会計検査の指摘事例とその解説(79)

1. はじめに

今回は、農林水産省関係の補助事業における既設橋梁の耐震設計の不適切事例と国土交通省関係の交付金事業における新設橋梁の耐震設計の不適切事例を紹介します。

図-1 橋りょう概念図

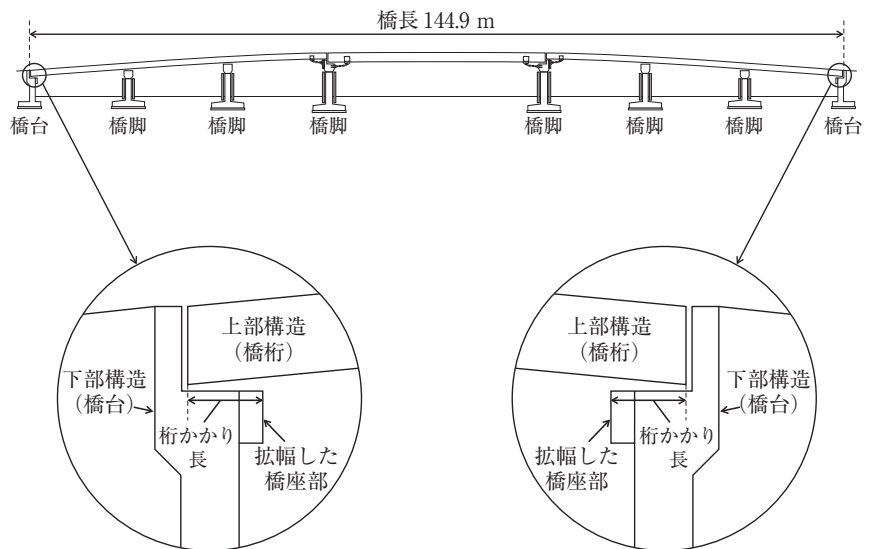
この補助事業（農村地域防災減災）は、K県が平成26年度に、N市N地内において、既設橋梁の耐震補強を目的として、事業費2,905千円（国庫補助金1,597千円）で、広域農道に築造されているNこ線橋（昭和62年築造。橋長144.9m、幅員8.2m～10.4m）の落橋防止システムとして、橋桁の端部から橋座部の縁端までの長さ（以下「桁かかり長」という）を確保するために、橋台2基の橋座部に鉄筋コンクリートを打設して、これを橋軸方向に拡幅するなどしたものです（図-1）。

り長を超えないようにする落橋防止構造を設置したりするなどの落橋防止システムを適切に選定することとされています。このうち、落橋防止構造は、橋軸方向に大きな変位は生じにくいなどの構造特性を有する橋の場合には設置を省略してもよいが、これらの構造特性を有する橋に該当しない場合は、一連の上部構造の端支点に設置しなければならないとされています（図-2）。また、下部構造の橋軸方向の耐力が小さい場合は、落橋防止構造の耐力も小さくなり、落橋防止対策としての効果が小さくなるため、桁かかり長を必要桁かかり長の1.5倍として落橋に対する安全性を確保するのがよいとされています。

略してもよいとされる上記の構造特性を有する橋に該当せず、落橋防止構造の設置を省略できないのに、橋台の橋軸方向の耐力が小さい場合に該当することから、誤って、橋台の桁かかり長が必要桁かかり長の1.5倍となるよう橋座部を拡幅すれば、落橋防止構造の設置を省略してもよいものとして、これにより施工していました。

したがって、落橋防止システムに係る工事（工事費相当額2,742,995円）は、設計が適切でなかったため、地震発生時において所要の安全度が確保されていない状態になっていて、これに係る国庫補助金相当額1,508,647円が不当と指摘されました。このような事態が生じていたのは、同県において、示方書についての理解が十分でなかったこと、委託した設計業務の成果品に誤りがあったのに、これに対する検査が十分でなかったことなどによるとされています。

構造を設置する必要があるとされていたことにより詰めていったようで、示方書の趣旨について十分留意してほしいとのことでした。なお、手直し工事は、30年度内に落橋防止構造を設置する予定とのことでした。

図-3 橋梁概念図

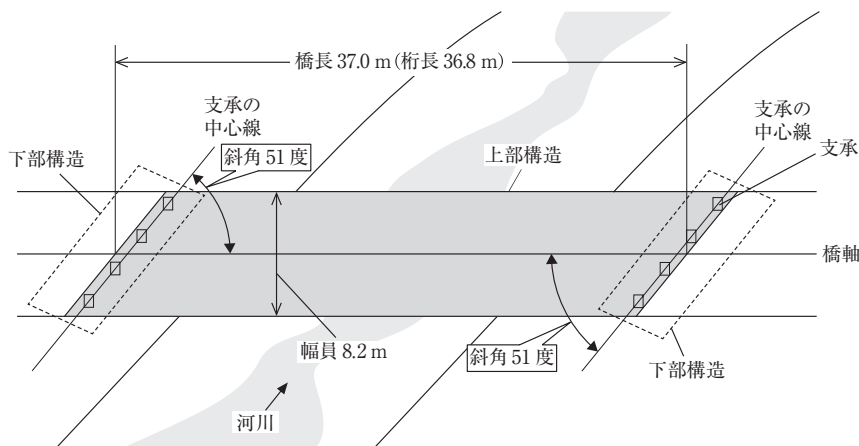
この交付金事業（社会資本整備総合交付金（道路））は、W県が、平成26年度に、H郡K町地内において、橋梁（橋長37.0m、幅員8.2m）を新設するために、上部構造として橋桁等の製作を行うなどし、過年度に下部構造として築造した橋台に架設するなどの工事を事業費76,273千円（交付金34,784千円）で実施したものです。そして、本件橋梁は、橋軸と支承の中心線とのなす角（以下「斜角」という）が51度の斜橋となっています（図-3）。

同県は、本件橋梁を上記の判定式により斜角の小さい斜橋であると判定していましたが、支承部が変位制限構造と同等の耐震性能を有するよう設計されていることから、変位制限構造の設置は不要であると判断して、これを設置しないこととし、これにより施工していました。

しかし、本件橋梁は斜角の小さい斜橋であることから、支承部の有する耐震性能にかかわらず、変位

制限構造を設置する必要がありました。

本件の担当調査官は、過去からの指摘の多い斜橋や曲線橋に検査の重点を置いていたようで、支承と変位制限構造は兼用できないことは示方書で明記されていないが、その性質の違いは明らかであるとしており、特に斜角の小さい斜橋や曲線橋には十分注意し、コンサルタントの成果品の確認を慎重に行うことが必要であるとの一言がありました。本件の手直し工事は、変位制限構造として橋桁への鋼製ブラケットの設置と橋座部への鉄筋コンクリート製突起の築造を行っており、現地取材の際にこれらの手直し工事を確認しました。

図-4 斜角の小さい斜橋の落橋の概念図

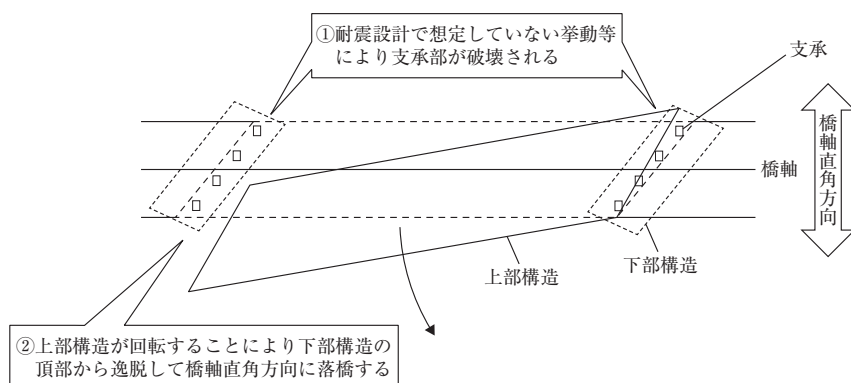
を行うものとされています。そして、橋梁が所定の判定式（注1）により斜角の小さい斜橋であると判定される場合には、地震発生時に支承部が破壊された際、上部構造が回転することにより下部構造の頂部から逸脱して橋軸直角方向に落橋する可能性がある（図-4）ことから、これを防止するために、変位制限構造（注2）を設置することとされています。
